REPÚBLICA DE CHILE
COMISIÓN DE EVALUACIÓN
Región del Libertador General Bernardo O'Higgins

Califica Ambientalmente el proyecto "Regularización de Obras de Habilitación, Construcción de Equipamientos y Operación de Parcelación Punta Puertecillo"
Resolución Exenta N° 202506001250
Rancagua
20 de Noviembre de 2025

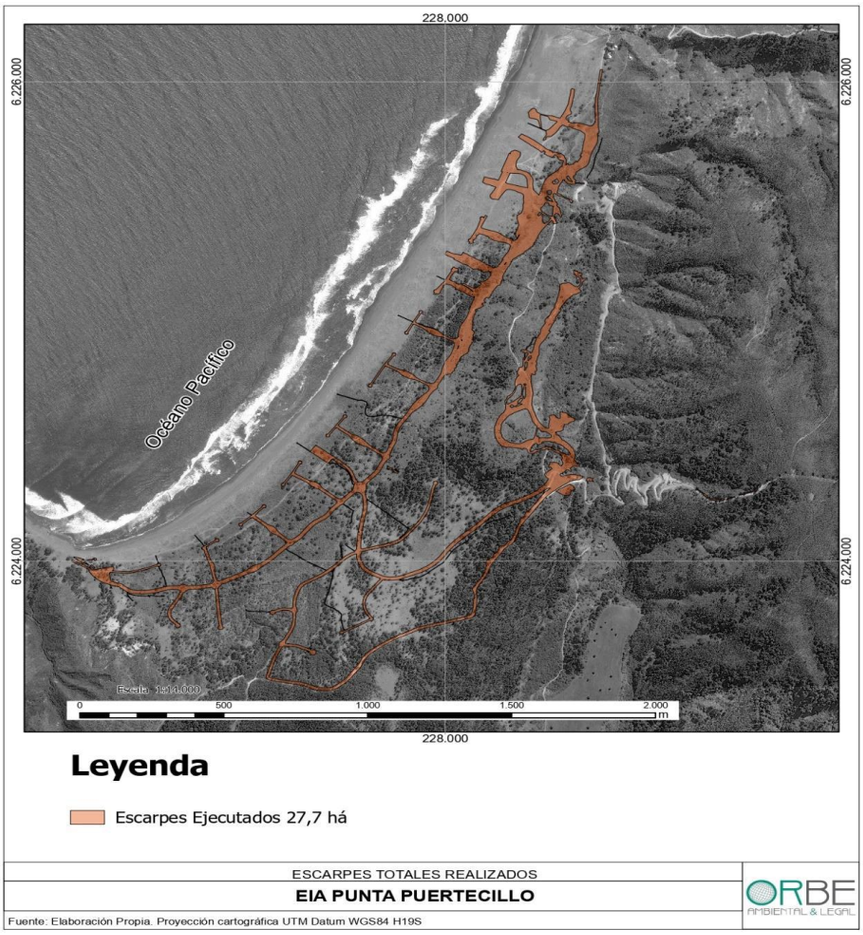
Referente a la Tabla 1-11 Extracción de Recursos Naturales, contenida en el punto 1.3.6.2.1.3 Extracción y Uso de Recursos Naturales, el Titular señala una superficie de escarpe de 16,0 ha, la cual difiere de las 27,7 ha indicadas en la *Figura 1-32 Superficies de Escarpe Obras Ejecutadas*. Por lo anterior, se solicita aclarar la superficie real de escarpe, considerando que en el área intervenida se extrajo vegetación de competencia institucional, entre plantaciones y bosque nativo, información esencial para verificar los potenciales efecto o impactos para la determinación del Área de Influencia respecto de las obras ejecutadas y proyectadas.
